表 題 RV-4F/7Fシリーズ ユーザ配線配管固定用ネジ穴変更のご連絡

適用機種 RV-4F/7Fシリーズ

「ロボット本体図」
※図はRV-4FLです。

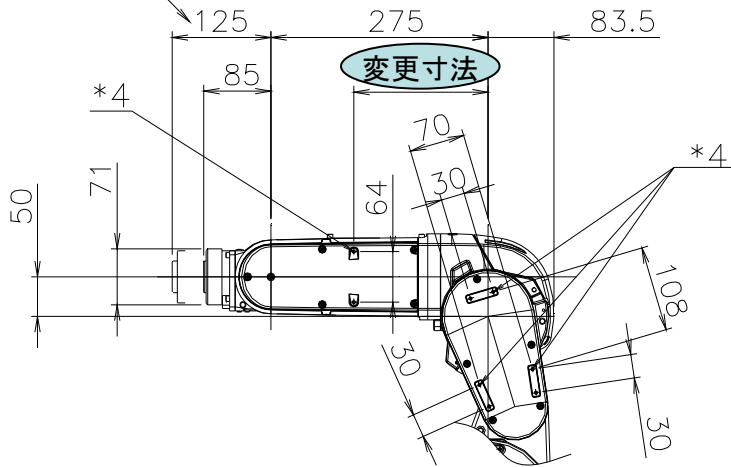
- (1) 対象機種：RV-4F/7Fシリーズ
- (2) 箇所：N02アームカバーL/Rのユーザ配線配管固定用ネジ穴 (2箇所)

オプションの電磁弁の取り付け性改善のため。

RV-4F/7Fシリーズのユーザ配線配管固定用ネジ穴位置を表1に示す通り変更致します。

該当部	対象機種	変更前[mm]	変更後[mm]
N02アームカバーL N02アームカバーR(反対側)	RV-4F	170	168
	RV-4FL	230	228
	RV-7F	265	263
	RV-7FL	365	363
